Верхняя
планка

ТС1-95-80-153

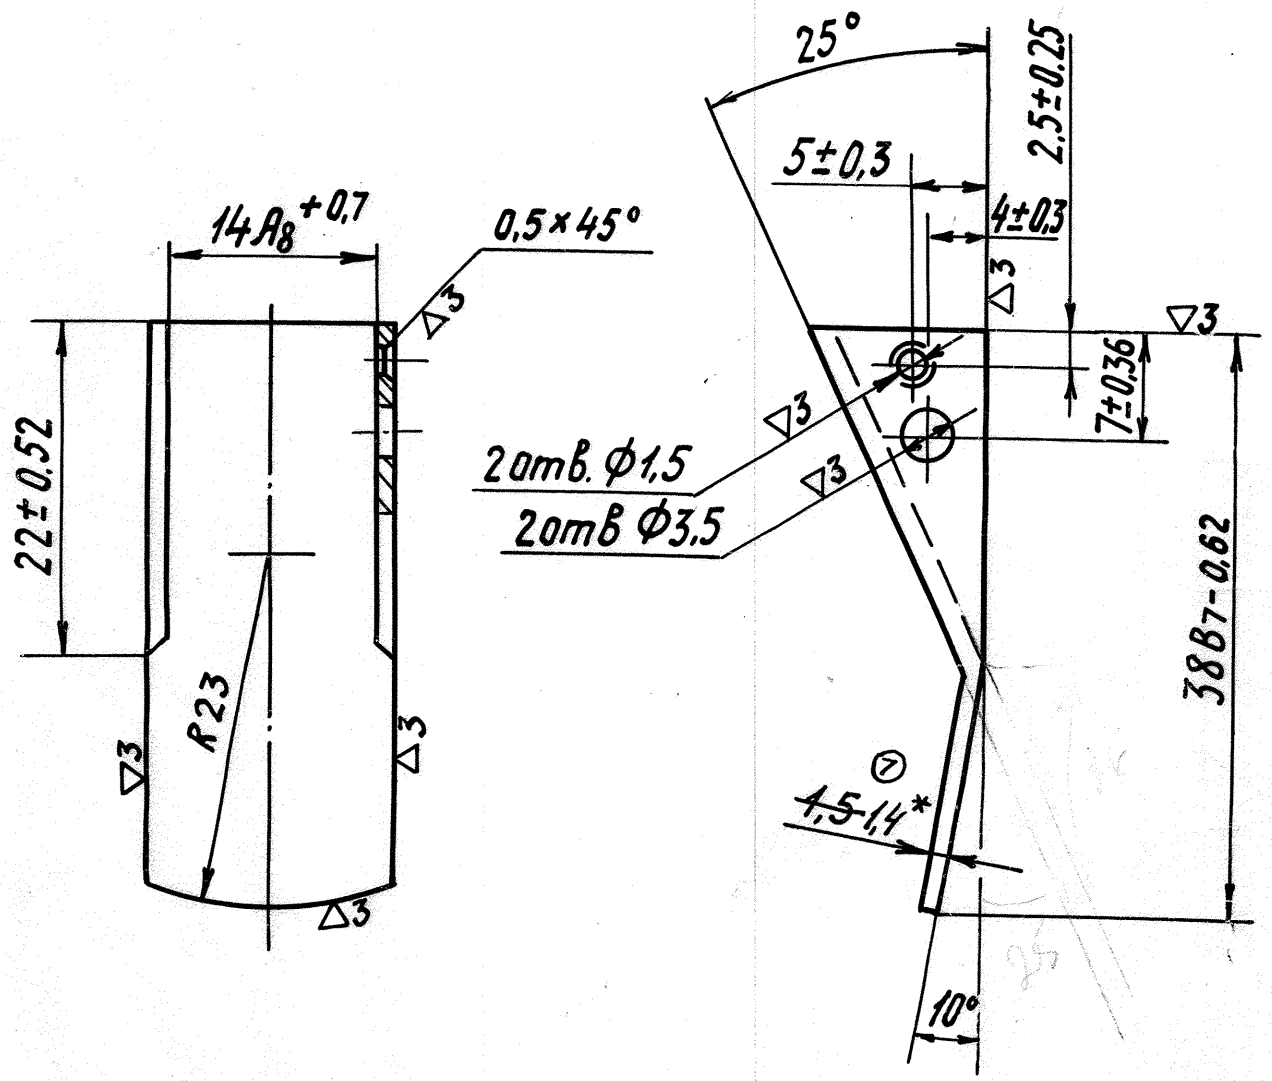
- ⑦ 1. √ √
- ⑥ 2. ~~Хромировать. Хромирование молочное.~~
~~Толщина слоя хрома 0,04 ÷ 0,06 мм.~~
- 3. Допускается замена материала на сталь 10 ГОСТ 1050-74. 2013
- ⑦ 4. ~~Острые кромки притупить.~~
- 5* Размер для справок.
- ⑨

⑥ 2. Покрытие Хтв3.
